## **Verzoek tot aanpassing van Wabo vergunning voorschrift 10.4.1**

*Onze ref: 20-RBS-1002*

## Evaluatie van een Isocarbon seal voor de RAP compressor C-4202

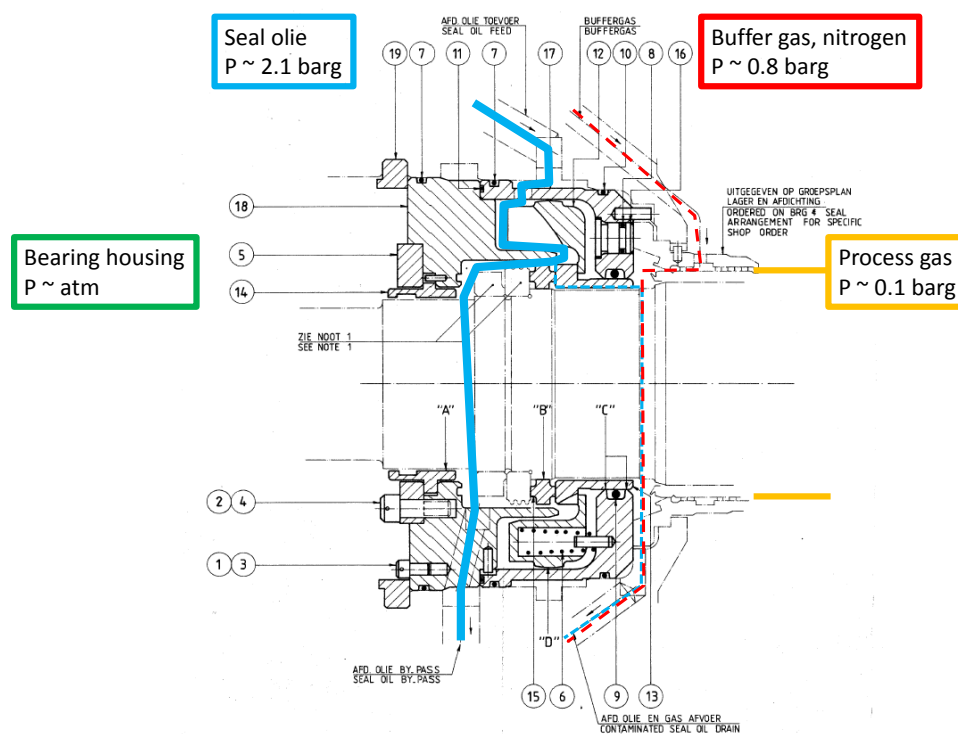
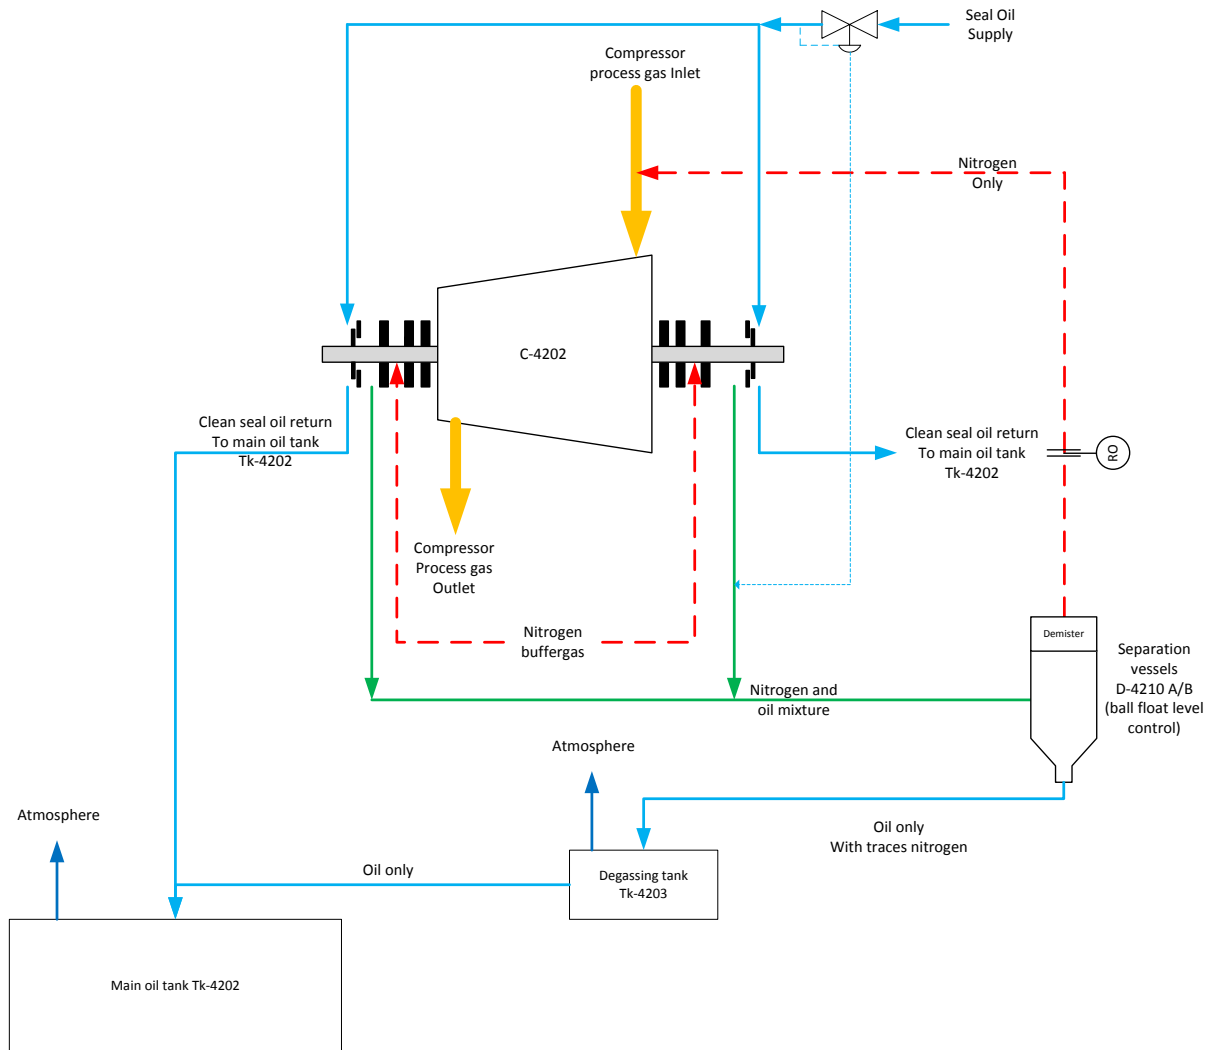
Het isocarbon seal voldoet niet aan de letterlijke vereisten van voorschrift, dat vereist dat een compressor geheel gesloten is uitgevoerd of is voorzien van een dubbel mechanisch seal met spermedium. Het doel hiervan is te voorkomen dat er emissie van ZZS optreedt, dan wel de emissie te minimaliseren. De constructie van het isocarbon seal bereikt dit doel door injectie van smeerolie op hogere druk dan de procesdruk (zie voor details bijlage 2). Gebruik van stikstof als buffergas voorkomt het oplossen van koolwaterstoffen in de smeerolie. De olie in smeerolietank Tk4202 is dan ook vrijwel benzeenvrij. Ter verificatie hiervan is een monster aan SGS aangeboden op 24 januari

2020. Het benzeengehalte in de olie is 1.3 mg/kg. Dit is ver onder de grens van 5% die in het voorschrift gehanteerd wordt. Het analysecertificaat is bijgevoegd in bijlage 3.

Doordat hiermee het doel van het voorschrift bereikt wordt, beschouwt Esso het isocarbon seal gelijkwaardig aan de genoemde alternatieven. Esso is van mening dat hiermee wordt voldaan uit de vereisten van het vergunningsvoorschrift.

1. Gelijkwaardigheid voor C4202 wordt toegevoegd.
2. De termijn voor de hierboven genoemde pompen wordt verlengd tot 1 mei 2021.
